# 訂正のお願い

2025. 1 株式会社自研センター

\*No.J-929 トヨタ プリウス (ZVW60、ZVW65、MXWH60、MXWH65 系) 2023 年 4 月について、  
下記の通り訂正いたします。

**P.75 B240**

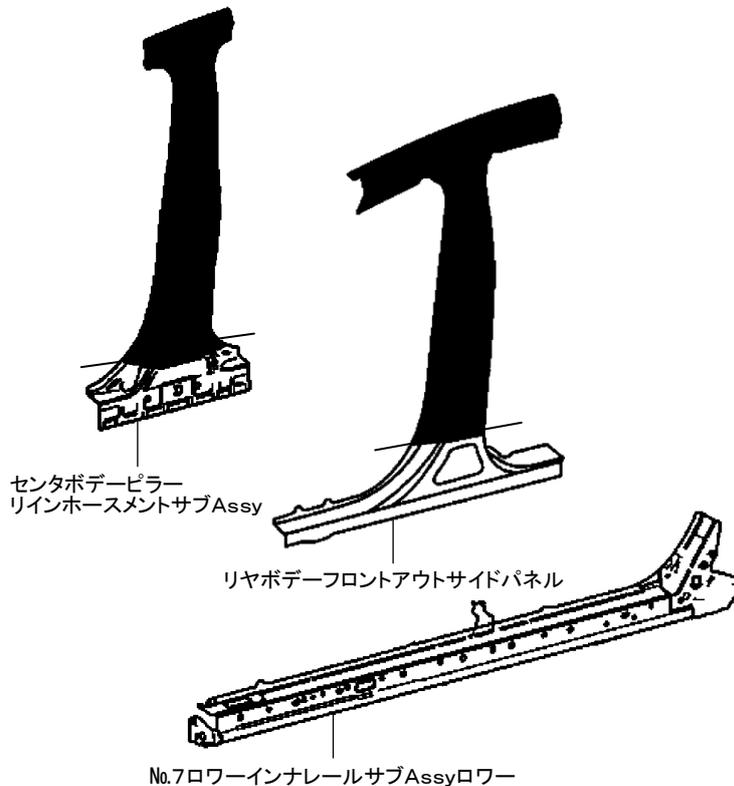
指数が追加設定されましたので、該当箇所を差替え願います。

<b>B240</b>	
<b>(1)片側ロックパネルアウタ(センタピラー関係あり)取替</b>	
<b>9.70</b>	<p><u>取外し状態</u></p> <ul style="list-style-type: none"> <li>•<u>フロントバンパカバー</u></li> <li>•<u>両側フロントフェンダモールディング</u></li> <li>•<u>ヘッドランプユニットAssy</u></li> <li>•<u>フードサブAssy</u></li> <li>•<u>フードヒンジAssy</u></li> <li>•<u>カウルトップベンチレータールーバサブAssy</u></li> <li>•<u>両側ウインドシールドアウトサイドモールディングロ ウ</u></li> <li>•<u>ウインドシールドワイパモータAssyおよびウインドシ ールドワイパリンクAssy</u></li> <li>•<u>カウルトップパネルサブAssyアウタ</u></li> <li>•<u>フェンダサブAssyフロント</u></li> <li>•<u>ボデーロックパネルモールディングAssy</u></li> <li>•<u>フロントピラーエクステンションロワー</u></li> <li>•<u>フロントボデーピラーガセットロワー</u></li> <li>•<u>フロントピラー</u></li> </ul>
	<p><u>(含)作業および部品</u></p> <ul style="list-style-type: none"> <li>•<u>No.7ロワーインナレールサブAssyロワー取替</u></li> <li>•<u>センタピラーガーニッシュロワー脱着</u></li> </ul>
	<ul style="list-style-type: none"> <li>•<u>フロントピラーラインホースメントサブAssyロワー</u></li> <li>•<u>フロントドアパネルサブAssy</u></li> <li>•<u>リヤドアパネルサブAssy</u></li> <li>•<u>クォータパネルサブAssy前部</u></li> <li>•<u>クォータアウトサイドモールディング</u></li> <li>•<u>フロントシート</u></li> <li>•<u>リヤシート</u></li> <li>•<u>エレクトリックパワーステアリングコラムサブAssy</u></li> <li>•<u>インストルメントパネルフィニッシュパネルロワーセンタ</u></li> <li>•<u>インストルメントパネル</u></li> <li>•<u>インストルメントパネルラインホースメントAssy</u></li> <li>•<u>コンソールボックスAssyリヤ</u></li> <li>•<u>フロントフロアカバー</u></li> </ul>

<ul style="list-style-type: none"> <li>•<u>センタボデーピラーラインホースメントサブAssy下部 取替</u></li> <li>•<u>付属品</u></li> </ul>
<p>•<u>ロックパネル前後端部およびセンタピラー下部でのカット作業</u></p>

| <ul style="list-style-type: none"> <li>・フロントバンパカバー</li> <li>・両側フロントフェンダモールディング</li> <li>・ヘッドランプユニットAssy</li> <li>・フードサブAssy</li> <li>・フードヒンジAssy</li> <li>・カウルトップベンチレーターバサブAssy</li> <li>・両側ウインドシールドアウトサイドモールディングロワー</li> <li>・ウインドシールドワイパモータAssyおよびウインドシールドワイパリンクAssy</li> <li>・カウルトップパネルサブAssyアウタ</li> <li>・フェンダサブAssyフロント</li> <li>・ボデーロックパネルモールディングAssy</li> <li>・フロントピラーエクステンションロワー</li> <li>・フロントボデーピラーガセットロワー</li> <li>・フロントピラー</li> </ul> | <ul style="list-style-type: none"> <li>・フロントピラーラインホースメントサブAssyロワー</li> <li>・フロントドアパネルサブAssy</li> <li>・リヤドアパネルサブAssy</li> <li>・クォータパネルサブAssy前部</li> <li>・クォータアウトサイドモールディング</li> <li>・フロントシート</li> <li>・リヤシート</li> <li>・エレクトリックパワーステアリングコラムサブAssy</li> <li>・インストルメントパネルフィニッシュパネルロワーセンタ</li> <li>・インストルメントパネル</li> <li>・インストルメントパネルラインホースメントAssy</li> <li>・コンソールボックスAssyリヤ</li> <li>・フロントフロアカバー</li> </ul> |

| <ul style="list-style-type: none"> <li>・No.7ロワーインナレールサブAssyロワー 取替</li> <li>・センタピラーガーニッシュロワー脱着</li> </ul> | <ul style="list-style-type: none"> <li>・センタボデーピラーラインホースメントサブAssy下部 取替</li> <li>・付属品</li> </ul> |

・ロックパネル前後端部およびセンタピラー下部でのカット作業

**P.77 B250**

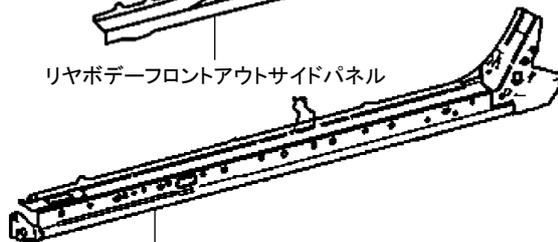
指数が追加設定されましたので、該当箇所を差替え願います。

<b>B250</b>	
<b>(1)片側センタピラー、片側ロックパネルアウタ取替</b>	
<b>15. 90</b>	<p><u>取外し状態</u></p> <ul style="list-style-type: none"> <li>•<u>フロントバンパカバー</u></li> <li>•<u>両側フロントフェンダモールディング</u></li> <li>•<u>ヘッドランプユニットAssy</u></li> <li>•<u>フードサブAssy</u></li> <li>•<u>フードヒンジAssy</u></li> <li>•<u>カウルトップベンチレータールーバサブAssy</u></li> <li>•<u>両側ウインドシールドアウタサイドモールディングロウ</u> <u>二</u></li> <li>•<u>ウインドシールドワイパモータAssyおよびウインドシ</u> <u>ールドワイパリンクAssy</u></li> <li>•<u>カウルトップパネルサブAssyアウタ</u></li> <li>•<u>フェンダサブAssyフロント</u></li> <li>•<u>ボデーロックパネルモールディングAssy</u></li> <li>•<u>フロントピラーエクステンションロワー</u></li> <li>•<u>フロントボデーピラーガセットロワー</u></li> <li>•<u>フロントピラー</u></li> <li>•<u>フロントピラーラインホースメントサブAssyロワー</u></li> </ul>
	<ul style="list-style-type: none"> <li>•<u>フロントドアパネルサブAssy</u></li> <li>•<u>リヤドアパネルサブAssy</u></li> <li>•<u>クォータパネルサブAssy前部</u></li> <li>•<u>クォータアウタサイドモールディング</u></li> <li>•<u>ルーフヘッドライニングAssy</u></li> <li>•<u>フォワードレコグニションカバーNo.1</u></li> <li>•<u>両側フロントシート</u></li> <li>•<u>リヤシート</u></li> <li>•<u>エレクトリックパワーステアリングコラムサブAssy</u></li> <li>•<u>インストルメントパネルフィニッシュパネルロワーセンタ</u></li> <li>•<u>インストルメントパネル</u></li> <li>•<u>インストルメントパネルラインホースメントAssy</u></li> <li>•<u>コンソールボックスAssyリヤ</u></li> <li>•<u>フロントフロアカバー</u></li> </ul>

<p><u>(含)作業および部品</u></p> <ul style="list-style-type: none"> <li>•<u>No.7ロワーインナレールサブAssyロワー取替</u></li> <li>•<u>付属品</u></li> <li>•<u>センタボデーピラーラインホースメントサブAssy取替</u></li> </ul>
<ul style="list-style-type: none"> <li>•<u>センタピラー上部およびロックパネル前後端部でのカット作業</u></li> <li>•<u>[除]センタボデーピラーラインホースサブAssyロワー</u></li> </ul>

<b>15. 90</b>	取外し状態	
	<ul style="list-style-type: none"> <li>・フロントバンパカバー</li> <li>・両側フロントフェンダモールディング</li> <li>・ヘッドランプユニットAssy</li> <li>・フードサブAssy</li> <li>・フードヒンジAssy</li> <li>・カウルトップベンチレータールーバサブAssy</li> <li>・両側ウインドシールドアウタサイドモールディングローラー</li> <li>・ウインドシールドワイパモータAssyおよびウインドシールドワイパリンクAssy</li> <li>・カウルトップパネルサブAssyアウタ</li> <li>・フェンダサブAssyフロント</li> <li>・ボデーロッカパネルモールディングAssy</li> <li>・フロントピラーエクステンションローラー</li> <li>・フロントボデーピラーガセットローラー</li> <li>・フロントピラー</li> <li>・フロントピラーラインホースメントサブAssyローラー</li> </ul>	<ul style="list-style-type: none"> <li>・フロントドアパネルサブAssy</li> <li>・リヤドアパネルサブAssy</li> <li>・クォータパネルサブAssy前部</li> <li>・クォータアウタサイドモールディング</li> <li>・ルーフヘッドライニングAssy</li> <li>・フォワードレコグニションカバーNo.1</li> <li>・両側フロントシート</li> <li>・リヤシート</li> <li>・エレクトリックパワーステアリングコラムサブAssy</li> <li>・インストルメントパネルフィニッシュパネルローラーセンタ</li> <li>・インストルメントパネル</li> <li>・インストルメントパネルラインホースメントAssy</li> <li>・コンソールボックスAssyリヤ</li> <li>・フロントフロアカバー</li> </ul>

(含) 作業および部品	
	<ul style="list-style-type: none"> <li>・No.7ローラーインナレールサブAssyローラー取替</li> <li>・センタボデーピラーラインホースメントサブAssy取替</li> </ul>	<ul style="list-style-type: none"> <li>・付属品</li> </ul>

- ・センタピラー 上部およびロッカパネル前後端部でのカット作業
- ・[除]センタボデーピラーラインホースサブAssyローラー
